**Всемирный форум для согласования правил
в области транспортных средств**

Рабочая группа по пассивной безопасности

**Правила № 129 ООН (усовершенствованные
детские удерживающие системы)****Предложение по дополнению 3 к поправкам серии 03
к Правилам № 129 ООН****Представлено экспертом от Европейской ассоциации поставщиков
автомобильных деталей***

Универсальная бустерная подушка

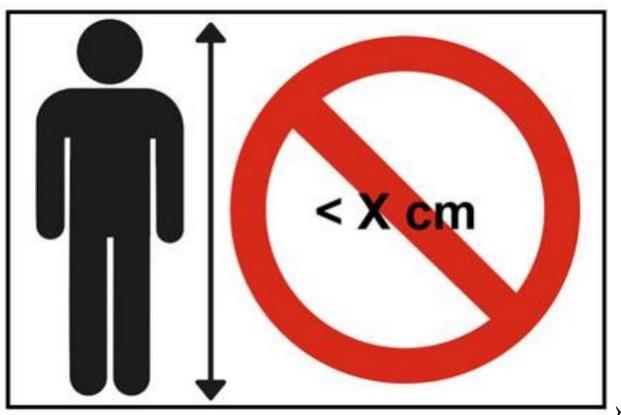
- «4.8.3 На усовершенствованной детской удерживающей системе типа "универсальная бустерная подушка" предусматривается нестираемый знак, который должно быть виден для лица, устанавливающего усовершенствованную детскую удерживающую систему в транспортном средстве, со следующей информацией:

Рис. 1

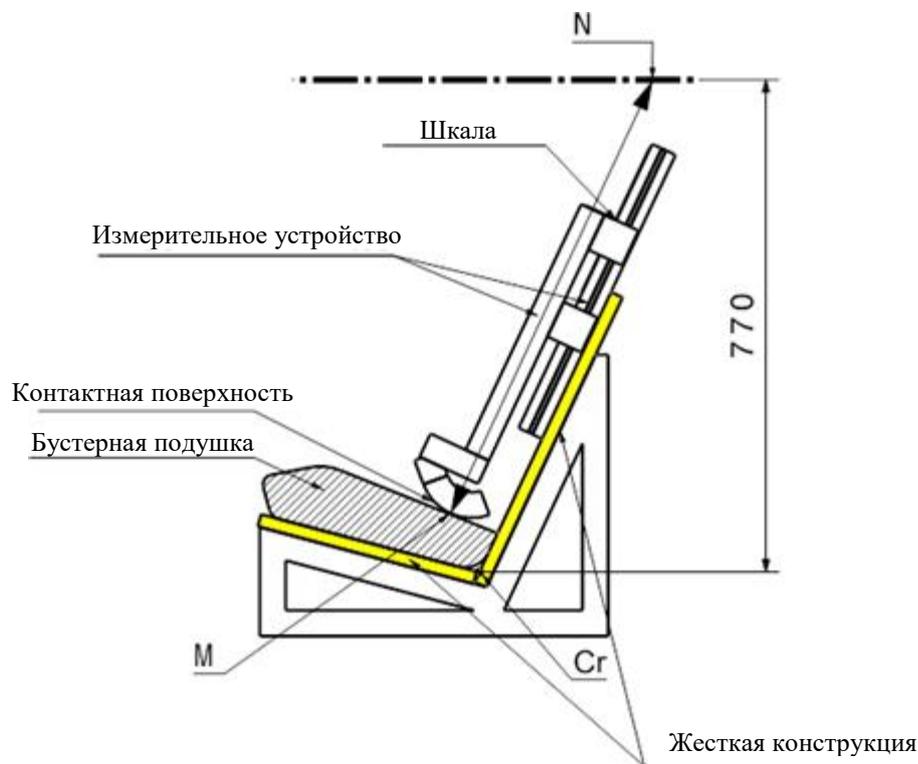
- «6.1.3.6 В случае бустерных подушек официальное утверждение типа для роста ниже 125 см не выдается. Поэтому бустерные подушки не должны использоваться при росте ниже 125 см.

Бустерные подушки должны обеспечивать такое положение на испытательном стенде, описанном в приложении 6, чтобы верх головы ребенка находился на уровне или выше горизонтальной плоскости, расположенной на расстоянии 770 мм по вертикали от оси Cr.

Для проверки бустерной подушки на соответствие этому требованию используют следующую процедуру (см. рис. 1 ниже):

- а) Для проверки используют макет испытательного стенда. По геометрической форме макет должен соответствовать испытательному стенду, определенному в приложении 6 к настоящим Правилам, включая подушки сиденья. Однако ширина испытательного стенда может быть уменьшена, если

ширина* составляет от 500 до 800 мм, как показано в приложении 25. Испытательный стенд должен иметь жесткую конструкцию и не должен деформироваться при использовании измерительного устройства, определенного в приложении 25.

- b) К имитатору испытательного стенда присоединяют жесткую конструкцию, на которой расположена скользящая часть. Устанавливается горизонтальная плоскость, расположенная на расстоянии 770 мм по вертикали от оси Cr.

- c) Бустерную подушку размещают на имитаторе испытательного стенда таким образом, чтобы осевая линия бустерной подушки совпадала с осевой линией имитатора испытательного стенда, а задняя поверхность бустерной подушки касалась спинки имитатора испытательного стенда.

- d) При наличии креплений ISOFIX они должны быть зафиксированы в нижних креплениях ISOFIX испытательного стенда. К плоскости, проходящей параллельно поверхности имитатора испытательного стенда, прилагают дополнительное усилие в 135 ± 15 Н. Это усилие прилагают вдоль осевой линии усовершенствованной детской удерживающей системы на высоте не более 100 мм над поверхностью сиденья имитатора испытательного стенда.

- e) Измерительное устройство сдвигают вниз параллельно спинке имитатора испытательного стенда до тех пор, пока оно не упрется в бустерную подушку.

Рис. 2
Шкала измерительного устройства

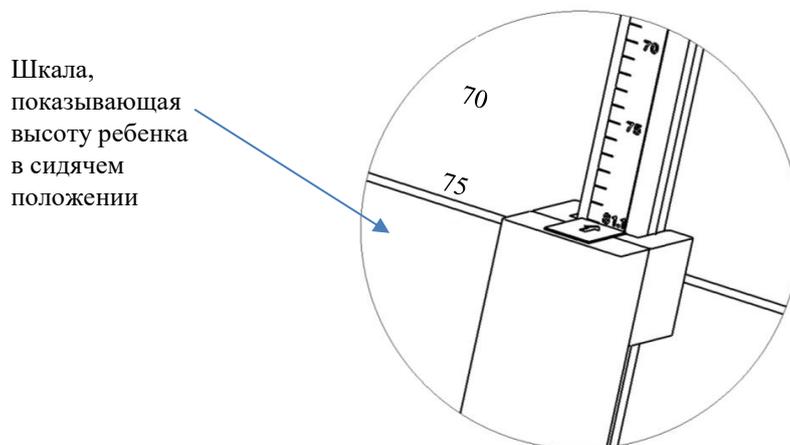
- f) Расстояние, измеренное между точками М и N (рис. 1), представляет собой высоту в сидячем положении ребенка, который будет пользоваться бустерной подушкой. Соответствующее значение указано на шкале измерительного устройства (рис. 2).
- g) При помощи приведенных в таблице 3 данных определяют соответствующий минимальный рост детей, которые могут быть размещены на бустерной подушке, по значению высоты в сидячем положении. Например, высоте в сидячем положении 66,2 см соответствует минимальный рост ребенка 125 см, а высоте в сидячем положении 75,9 см – рост 150 см.

Если значение роста, соответствующее измеренной высоте в сидячем положении, не является целым числом, то это значение всегда округляют до следующего целого числа (например: измеренная высота в сидячем положении = 70,1 см ► соответствующий рост = 135,65 см ► минимальный допустимый рост = 136 см).

- h) Значение роста, определенное при помощи этой процедуры, сравнивают с нижним пределом ростового диапазона, заявленного в соответствии с официальным утверждением. Требование считается выполненным, если нижний предел заявленного ростового диапазона превышает полученное значение минимального роста или равен последнему.

1. Схемы знака официального утверждения

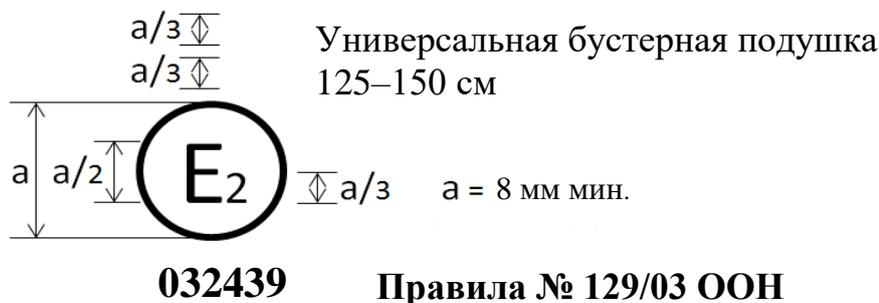
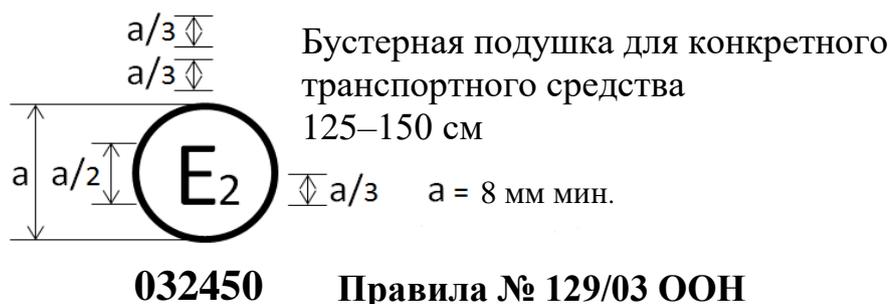
Усовершенствованная детская удерживающая система, на которой проставлен вышеуказанный знак официального утверждения, может устанавливаться на любом сидячем месте "размера i" и любом универсальном сидячем месте и использоваться в размерном диапазоне 125–150 см; она официально утверждена во Франции (E2) под номером 032439. Номер официального утверждения указывает, что официальное утверждение было предоставлено в соответствии с требованиями Правил, касающимися официального утверждения усовершенствованных детских удерживающих систем, используемых на борту автотранспортных средств, с внесенными в них поправками серии 03. Кроме того, на знаке официального утверждения должны быть указаны название Правил, а после него – серия поправок, в соответствии с которой было предоставлено официальное утверждение.

Усовершенствованная детская удерживающая система, на которой проставлен вышеуказанный знак официального утверждения, представляет собой устройство, которое не может устанавливаться на любом транспортном средстве, но может использоваться в размерном диапазоне 125–150 см; она официально утверждена во Франции (E2) под номером 032450. Номер официального утверждения указывает, что официальное утверждение было предоставлено в соответствии с требованиями Правил, касающимися официального утверждения усовершенствованных детских удерживающих систем типа "бустерная подушка для конкретного транспортного средства", используемых на борту автотранспортных средств, с внесенными в них поправками серии 03. Кроме того, на знаке официального утверждения должны быть указаны название Правил, а после него – серия поправок, в соответствии с которой было предоставлено официальное утверждение.

Устройство для измерения высоты бустерной подушки

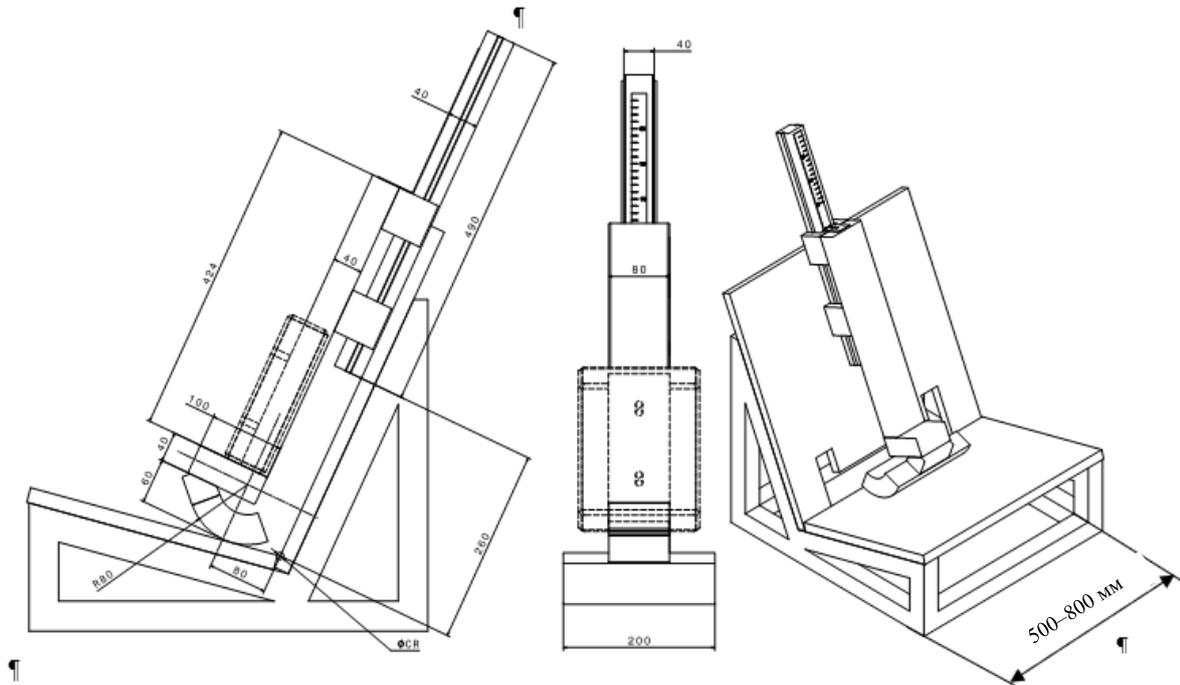
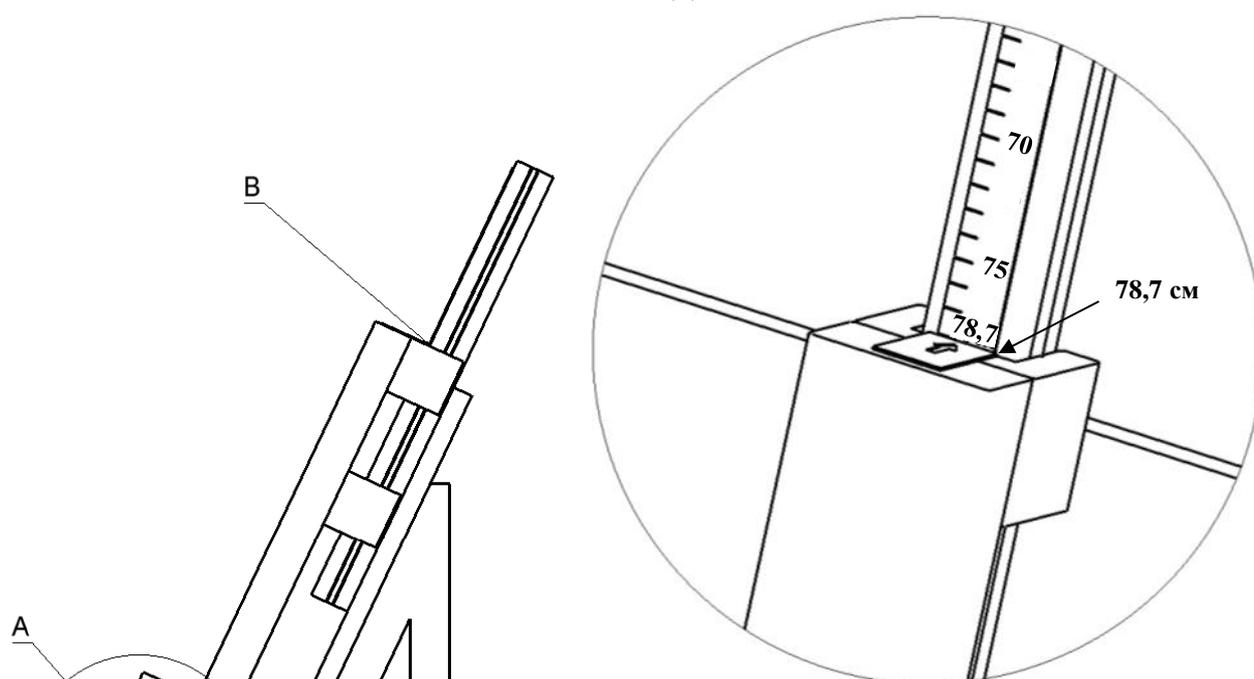
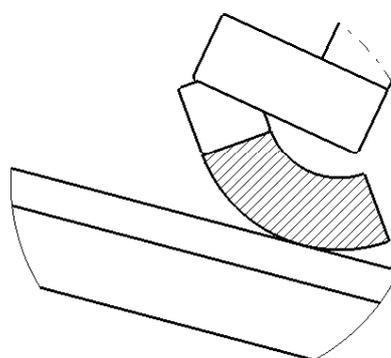
Масса устройства должна составлять 15 ± 1 кг

Для калибровки шкалы измерительного устройства необходимо, чтобы его конструкция касалась опорной поверхности (вид А). В данной конфигурации шкала должна показывать калибровочное значение 78,7 см (вид В).

Калибровка измерительного устройства производится по высоте манекена «Гибрид III» 5-го перцентиля в сидячем положении на испытательном стенде, определенном в приложении 6 к настоящим Правилам. При установке манекена на испытательном стенде в сидячем положении верхняя часть головы манекена находится на расстоянии 77,0 см от оси Ст. Номинальная высота манекена в сидячем положении составляет 78,7 см, поэтому в качестве калибровочного значения используется значение 78,7 см.

Модель туловища (на основе усеченного манекена P10)

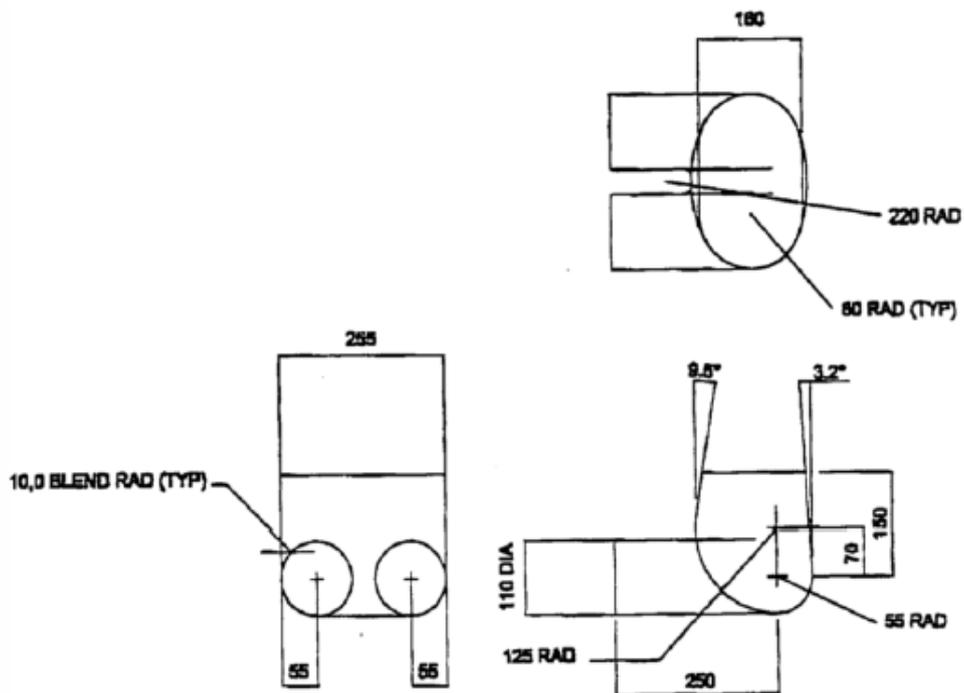
Положить на поверхность сиденья испытательного стенда хлопчатобумажную ткань. Установить бустерную подушку на испытательном стенде, разместить модель нижней части туловища, как показано на рис. 1 приложения 26, на поверхности сиденья подушки и пристегнуть ремнем безопасности для взрослых с креплением в трех точках при натяжении ремня, как предписано в пункте 7.1.3.5.2.2. С помощью ляжки или подобного куска материала шириной 25 мм, обвязанного вокруг бустерной подушки, приложить усилие 250 ± 5 Н в направлении стрелки А (см. рис. 2 приложения 26) параллельно поверхности сиденья испытательного стенда.

Материал: экструдированный пенополистирол (ЭПС) (от 40 до 45 г/л)

Испытание бустерной подушки на удержание с использованием модели туловища

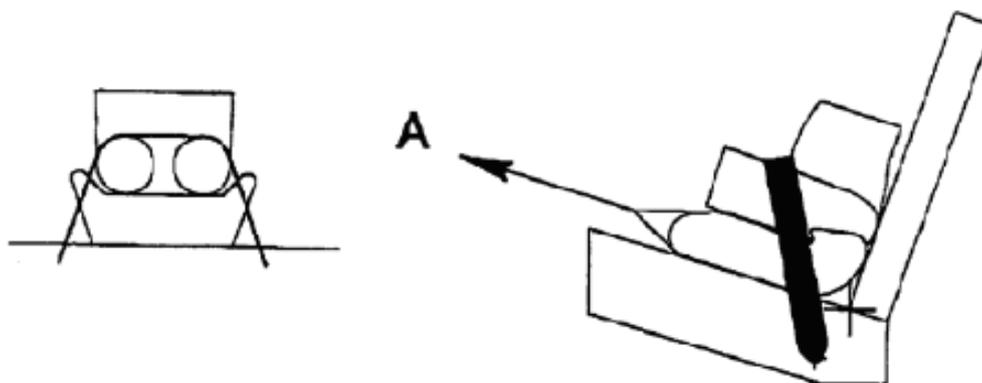
В ходе испытания бустерная подушка не должна полностью высвобождаться из-под ремня безопасности для взрослых с креплением в трех точках и должна оставаться под моделью туловища.»
